MODIFICATION SIMPLIFIEE N°2

Plan Local d'Urbanisme

Commune de **SAINT-SULPICE-**

PIECE N°1 NOTICE EXPLICATIVE

Extrait du zonage après modification (repérage des changements de destination)

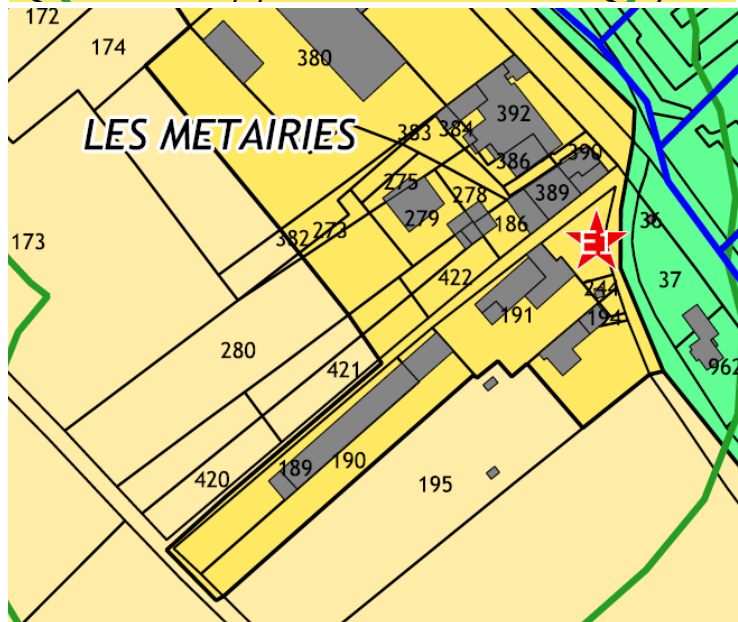
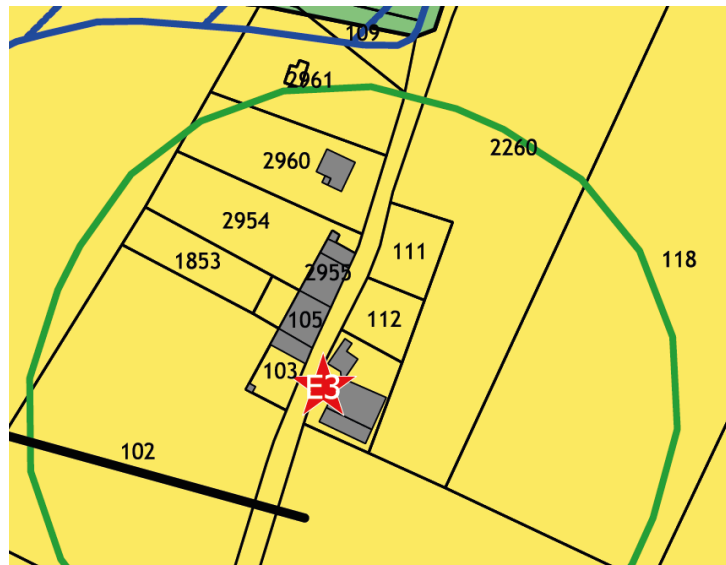
Le plan de zonage et l'affichage de deux projets de changement de destination en zone A

Changement de destination n°1	
LOCALISATION : Le Petit Aubat PARCELLE : B 2955 Au regard de la loi « littoral », le Petit Aubat figure sur le cadastre Napoléonien de 1837 s'agissant d'un bâtiment principal. Le bâtiment se distingue très clairement sur la photo aérienne de 1957.	Projet : aménagement d'un logement Attention : Il n'y a plus d'activité agricole sur place.

Changement de destination n°2	
LOCALISATION : Les Métairies PARCELLE : ZA 189 Hameau classé en zone A	Projet : aménagement d'un logement sur une partie du bâtiment

OAP n°5 Secteur « Saint-Martin Ouest »

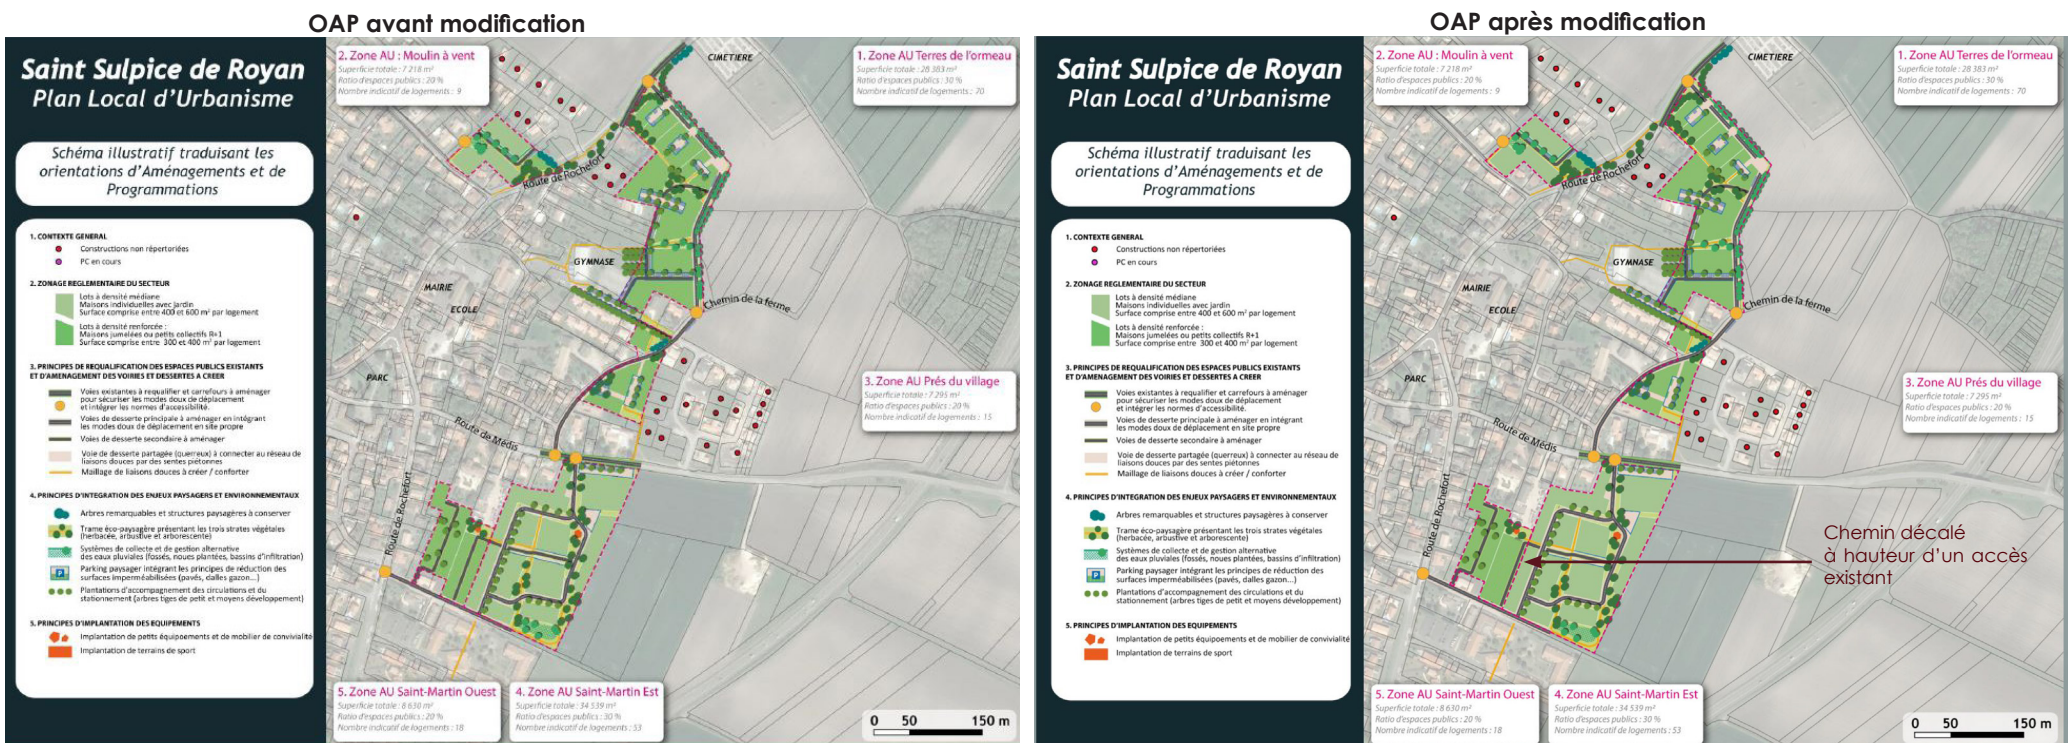
Le principe de voie tel que défini dans l'OAP originelle traverse le cœur de deux parcelles qui forment aujourd'hui une enclave au sein de la zone AU.

En effet, la zone AU a fait l'objet de plusieurs opérations d'aménagement d'ensemble générant une enclave au cœur du site. Compte tenu de la largeur de cette dernière, il serait plus opportun de ne pas exiger une voie au cœur des parcelles mais en limite parcellaire à hauteur d'un chemin d'accès existant (desservant la parcelle au nord). Le principe de desserte groupée et de connexion avec l'opération voisine demeure.

Seul le schéma d'aménagement de l'OAP évolue comme ci-dessous :
